Expertise du schéma de protection contre les crues du secteur de Tarascon-Arles

Rapport technique

Partie Technique

Décembre 2008

Figure 8 - schéma de principe envisagé pour le passage en sous-verse sous la voie ferrée
(source RFF, étape préparatoire de l'étude, comité technique du 30/09/08)

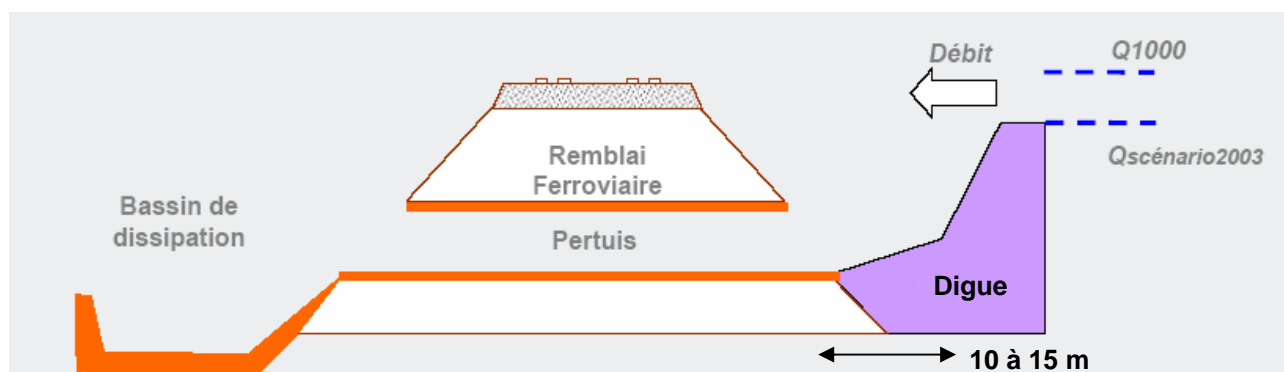
- ◆ l'évacuation des débits déversés pour les crues supérieures à celle de 2003 (sans brèches) se fera par de nombreux passages (10 à 20) sous voie ferrée de dimension moyenne et par les trois trémies existantes (les deux qui ont lâché en 2003 et celle des Prêcheurs) ; cf. figure 8 ;

- ◆ la dissipation de l'énergie lors des déversements sera réalisée en partie dans l'espace entre remblais et à l'aval du remblai ferroviaire ; le talus du remblai ferroviaire côté Rhône devra être protégé.

La suite de l'étude permettra de dimensionner les nouveaux ouvrages, en particulier avec les données issues de la campagne de reconnaissance géotechnique qui sera finalisée fin 2008. La plus ou moins grande proximité de la digue sans surverse et du remblai ferroviaire sera décidée au vu des résultats de cette campagne en fonction de l'aptitude du remblai ferroviaire à supporter ou non des contraintes supplémentaires. Elle permettra aussi de préciser la conception de la digue apte au déversement afin que les tassements différentiels soient aussi faibles que possible.

Figure 10 - schéma du barreau et des mesures complémentaires avec transparence du Vigueirat (plan 9 page 79 de l'étude EGIS [35])

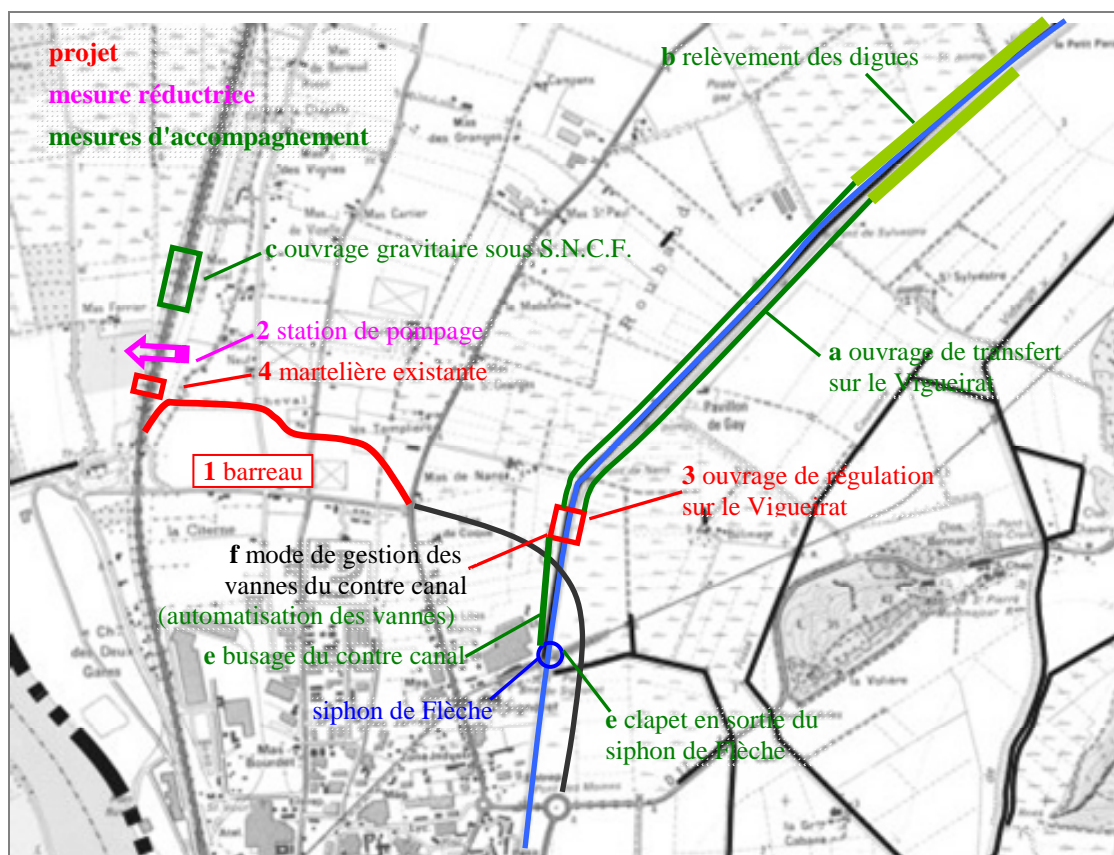
L'aménagement fait donc en sorte de rendre impossible la rupture de digue du Vigueirat. Il comporte, en plus du barreau (1) huit actions numérotées (1) à (5) et (a) à (e) sur la figure 10 ; les lettres correspondent aux actions dites d'accompagnement. Ce sont :

- (3) ouvrage de régulation plafonnant le débit dans le Vigueirat pour le cas où le casier du Trébon surverserait dans le lit du Vigueirat ;
- (a) ouvrage de transfert sur le Vigueirat par renforcement des deux digues sur 2 km, calées à 5,89 m en amont et 5,65 m en aval, soit 1,15 m sous la crête du barreau ;
- (b) surélévation des deux digues du Vigueirat en amont de l'ouvrage de transfert pour éviter les déversements dans le Vigueirat ;
- (e) clapet anti-retour sur le siphon de Flèche qui vidange le casier du Trébon par dessous le remblai du Vigueirat et busage du contre fossé du Vigueirat qui conduit au siphon ;
- (f) amélioration gestion des vannes du contre canal liées au prolongement de la rocade.

Les nouveaux exutoires permettent que le casier Grand Trébon stocke moins d'eau que dans la **situation 2003** : $12,7 \text{ hm}^3$ au lieu de $14,5 \text{ hm}^3$; la réalisation du barreau permet que le quartier de Monplaisir (aval du barreau projeté) ne soit plus inondé alors qu'il recevait $3,1 \text{ hm}^3$. Cf. colonnes 3 des tableaux 4 à 6. Du fait de la suppression de l'étalement de la crue dans le quartier de Monplaisir, le Grand Trébon (sans Monplaisir) voit un volume supplémentaire ($12,7 \text{ hm}^3$ au lieu de $11,4$) correspondant à une surcote modérée (8 cm). Page 79. Le temps de vidange passe de 20 jours à 8 jours (cf. colonnes 5 des tableaux 4 à 6).

Figure 11 - schéma du barreau et des mesures complémentaires sans transparence du Vigueirat (plan 16 page 123 de l'étude EGIS [35])

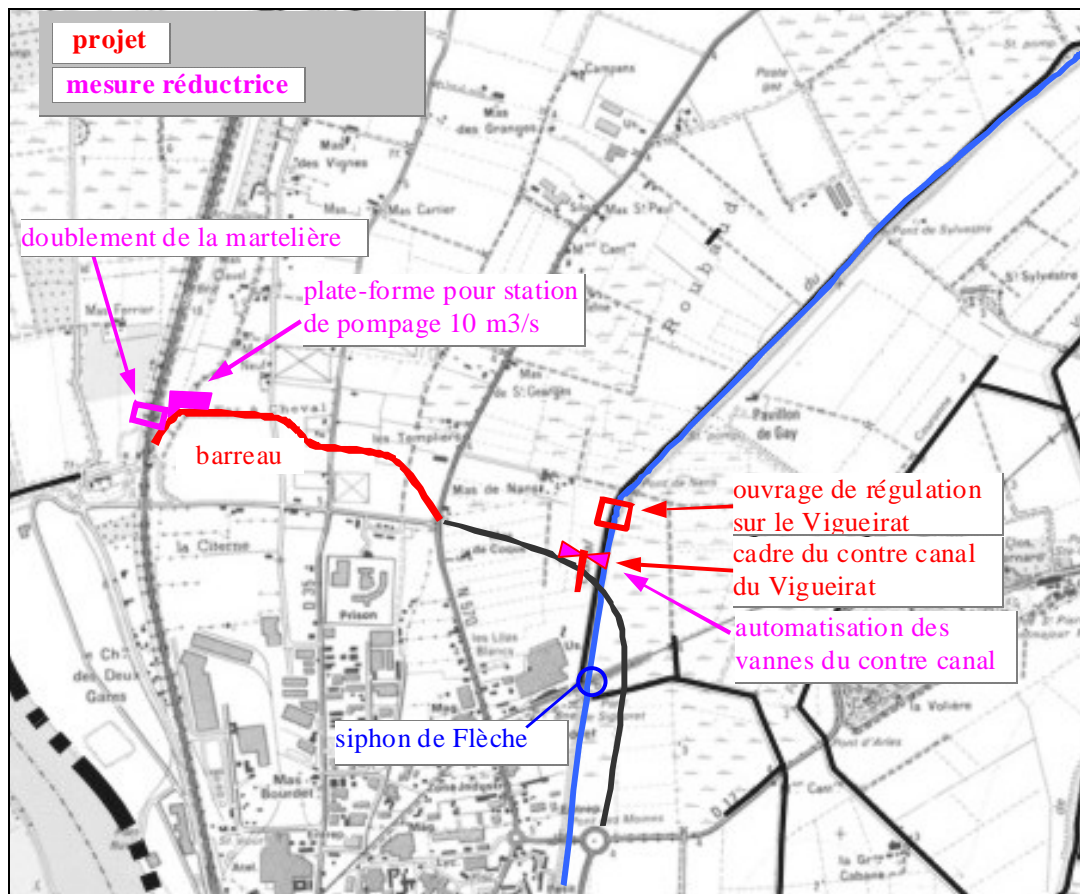
Ce projet a été étudié dans le cadre du pré-schéma sud (comité de pilotage du 7/7/06). Il ne comporte pas les aménagements du Vigueirat sauf le limiteur et l'ouvrage gravitaire de 20 m^2 . Restent donc (1), (2), (3), (4) et (f), voir figure 11. Cela permettait, au moment de cette étude, de séparer les aménagements sous maîtrise d'ouvrage SYMADREM (liés au barreau) et ceux qui étaient prévus sous une autre maîtrise d'ouvrage au moment de cette étude. Il ne s'agit pas en fait d'une option de projet, mais l'intérêt est de montrer ainsi le bénéfice des autres aménagements. Cela peut aussi constituer une étape intermédiaire, car tous les aménagements ne pourront raisonnablement pas être réalisés la même année. Aujourd'hui, il est acquis que la responsabilité des études de toutes les actions dans la plaine sera portée par le SYMADREM (déjà évoqué au chapitre 5).

Pour le scénario 2003 (page 125), le niveau dans le Trébon est augmenté non plus de 55 cm mais de 13 cm seulement, grâce au pompage. Le marais d'Arles voit 2 cm de moins, celui des Baux 36 cm de moins. Il reste une revanche de 1,45 m sur le barreau.

Figure 12 : localisation schématique de la protection de Fourchon (source EGIS, figures 70, 71)

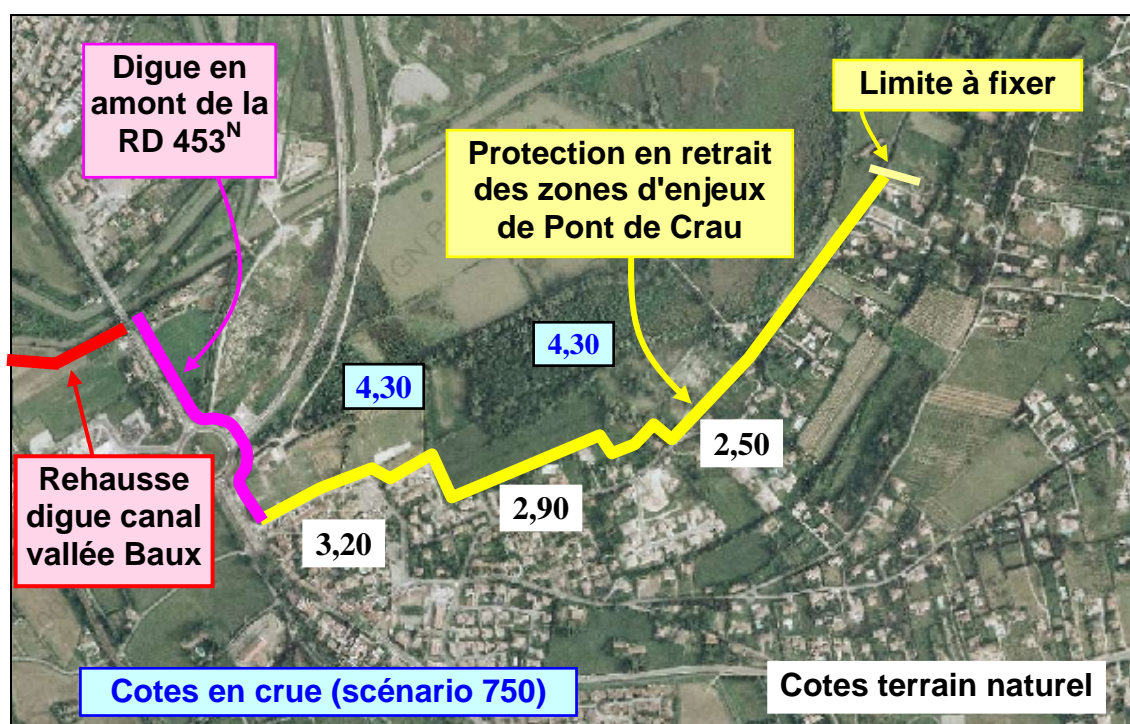
Pour protéger la zone tertiaire de Fourchon, il est prévu une digue en amont de la RD 453^N et la surélévation de la digue gauche du tronc commun (de la RD 453^N jusqu'au siphon de Moncalde). Cette protection est souhaitable, même en l'absence de la protection nord d'Arles. Deux options sont possibles, soit de s'appuyer sur l'actuelle route, soit de créer une digue en parallèle de la route, côté amont (figure 12 en rose). La cote de la digue serait de l'ordre de 5,0 m selon l'étude pour le scénario 750, ce qui ferait une digue de l'ordre de 2,5 m de hauteur. Cette digue aggrave aussi l'inondation du quartier de Pont de Crau (11 cm sans le canal de ressuyage cité ci-dessous, 8 cm avec). Une digue de 1 km et d'environ 2 m de haut supprime cette aggravation (figure 12 en jaune). Position et cote de cet endiguement devront être ajustées dans l'étude de gestion des débits déversés en rive gauche. C'est l'ensemble de ces deux digues qui constitue l'action BA4g du pré-schéma sud.

Cette digue en amont aggrave l'inondation du casier des anciens marais d'Arles et des Baux. D'où le projet d'un nouveau canal de ressuyage dans « le col » de Fourchon à partir du rond-point de la RD 453^N pour contribuer à vidanger le casier. Comme le canal du marais des Baux (tronc commun), il rejoint le canal de navigation (figure 13). Il s'agit de l'action BA4d du pré-schéma sud.

Figure 13 - localisation schématique du projet du canal supplémentaire de ressuyage dans Fourchon (source EGIS, figures 70 à 72)

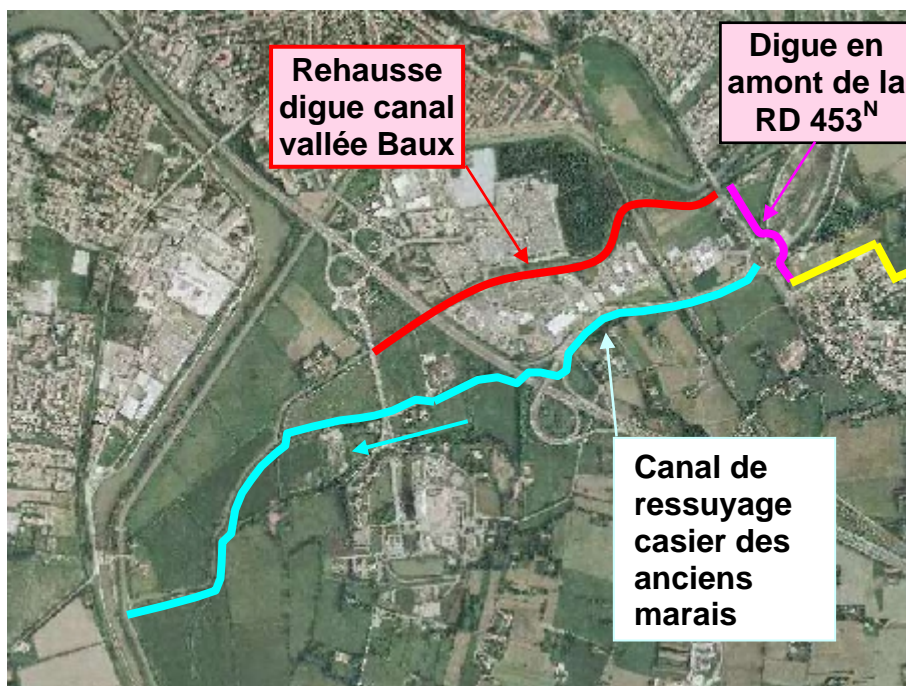
L'impact de ces deux actions a été étudié pour le scénario 750. La présence du barreau n'aggrave la situation à Fourchon que de 3 cm. Le projet de digue de protection de Fourchon est donc bien une action autonome.

Les travaux de protection de Fourchon seront à revoir en fonction des aménagements prévus pour sécuriser le remblai ferroviaire. C'est l'objet de la future étude de gestion des eaux déversées dans la plaine rive gauche que le SYMADREM s'apprête à lancer. L'étude réalisée à ce jour a l'intérêt de montrer que pour le scénario 750, la protection de Fourchon est une affaire possible. Pour le scénario 6, plus pénalisant, n'ont été regardées que les aggravations (fort modérées dues au barreau, mais pas les parades). Le tableau ci-dessous compare les conditions de déversement prévues à l'issue de l'étude de calage de CNR (résultats provisoires) en les comparant aux scénarios 6 et 750. La protection de Fourchon après sécurisation du remblai RFF est donc tout à fait réalisable techniquement pour le cas d'une crue de référence type 1856, nettement moins pénalisante que le scénario 750. Pour la crue millénale, cela devrait l'être aussi moyennant un ajustement, puisque le volume à traiter est plus élevé de 20 % (109 hm³ contre 90). Le débit de pointe est plus fort de 30 %, mais à Fourchon, c'est bien le volume qui constitue la difficulté.

Figure 15 - emprise du modèle CNR (avec le canal et les aménagements complémentaires) et conditions aux limites. Source CNR [35]

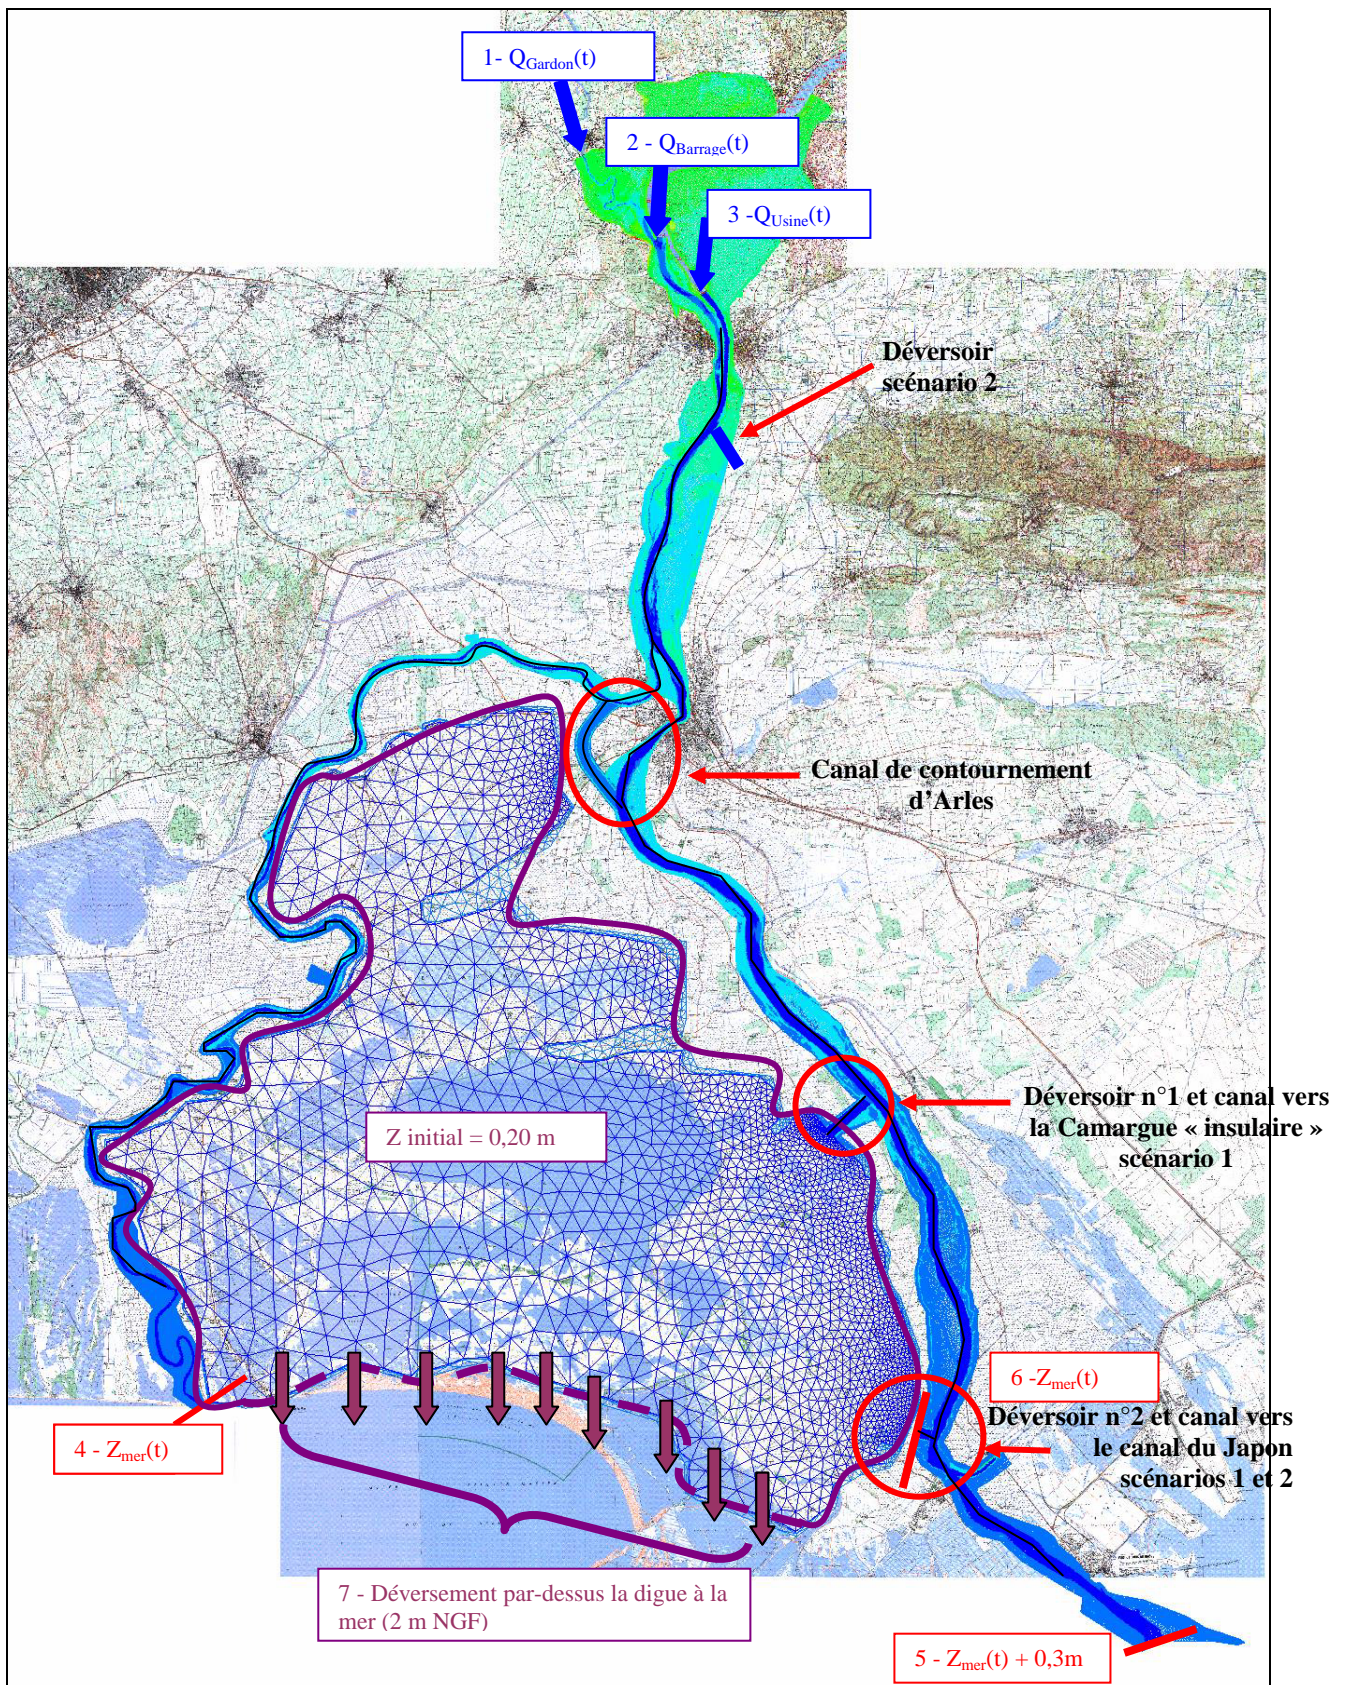
Ces aménagements du modèle initial ont pour conséquence de rendre optimistes les résultats des simulations intégrant le canal pour ce qui concerne les volumes (et donc les niveaux atteints) déversés dans la Camargue insulaire (les échanges entre la rive gauche du Petit Rhône, la rive droite du Grand Rhône et la Camargue, autres que ceux qui passent par le déversoir n°1, ne sont pas représentés). De même, les débits transitant par l'ancien canal du Japon sont supposés se déverser directement dans la mer. Toutefois, les conditions d'évacuation de ces débits vers la mer (dans le cas de niveau marin élevé notamment) pourraient s'avérer délicates dans certaines situations.

Les objectifs de ces simulations n'étaient toutefois pas d'étudier en détail toutes ces conséquences, mais d'évaluer la faisabilité de la solution « canal de contournement ».

Le profil de la figure 15 schématise les autres travaux qu'il faudrait entreprendre pour la réalisation du projet de canal de contournement (il reste valable pour les deux scénarios). Plusieurs sujétions importantes apparaissent :

Figure 17 - impact du scénario n°1 sur les niveaux maximum

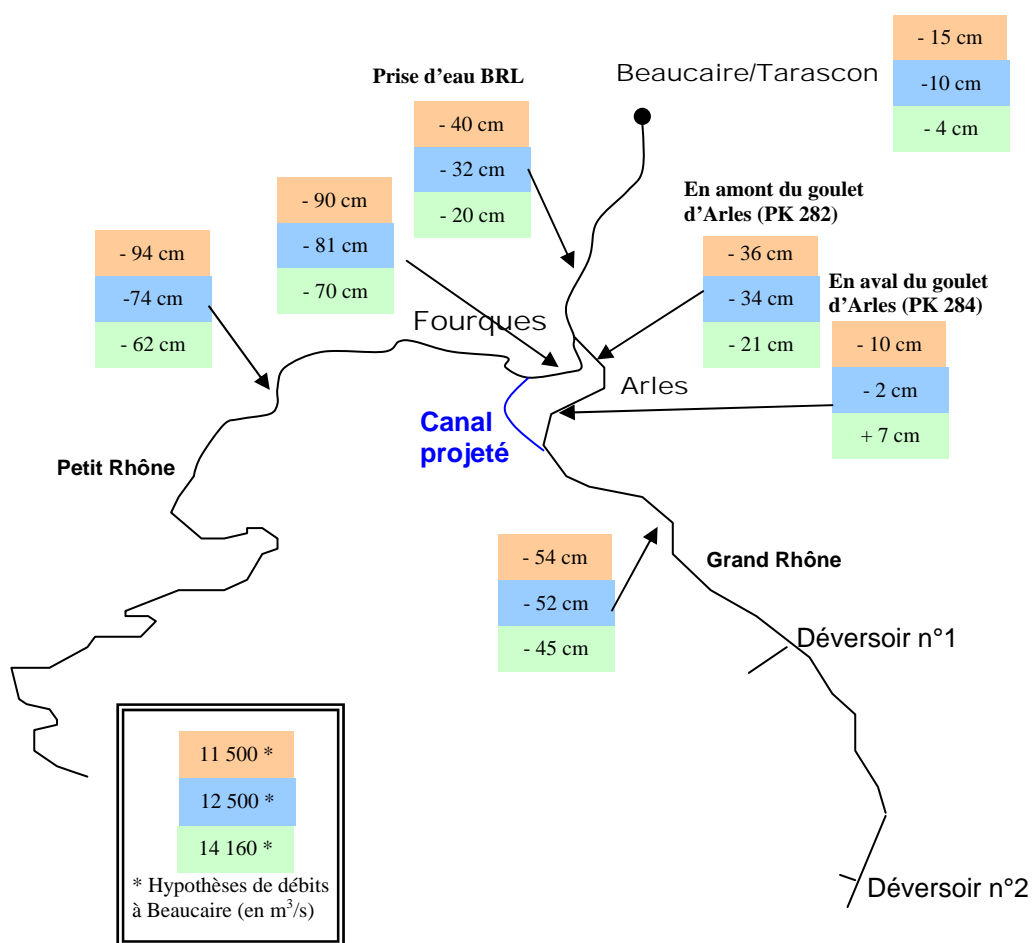
Quelle que soit la situation modélisée, le projet conduirait à (figure 17) :

Figure 18 - impact du scénario n°2 sur les niveaux maximum

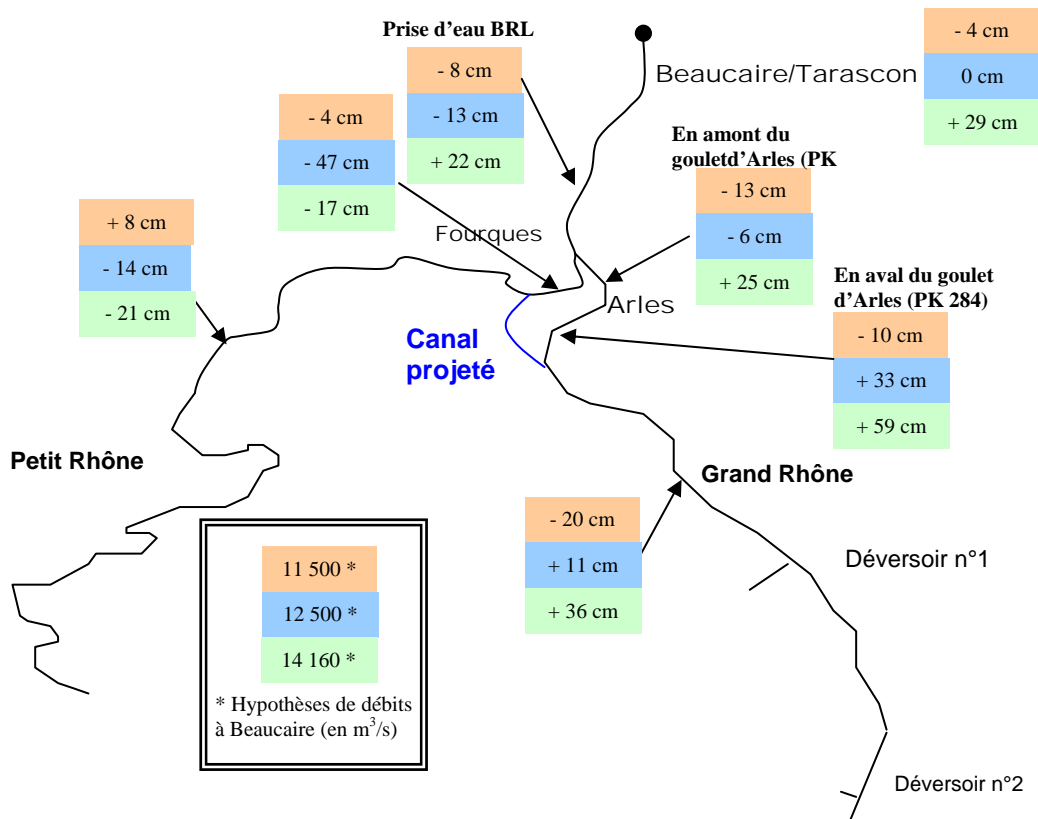
Les résultats de ce scénario 2 sont repris ci-dessous. On rappelle que les digues sont supposées être rehaussées sur tout le tracé. La comparaison s'effectue par rapport aux lignes d'eau obtenues dans l'état dit « initial » de l'étude de calage de la CNR [36], c'est-à-dire avec les digues à leur niveau actuel, supposées résistantes à la surverse (figure 18) :
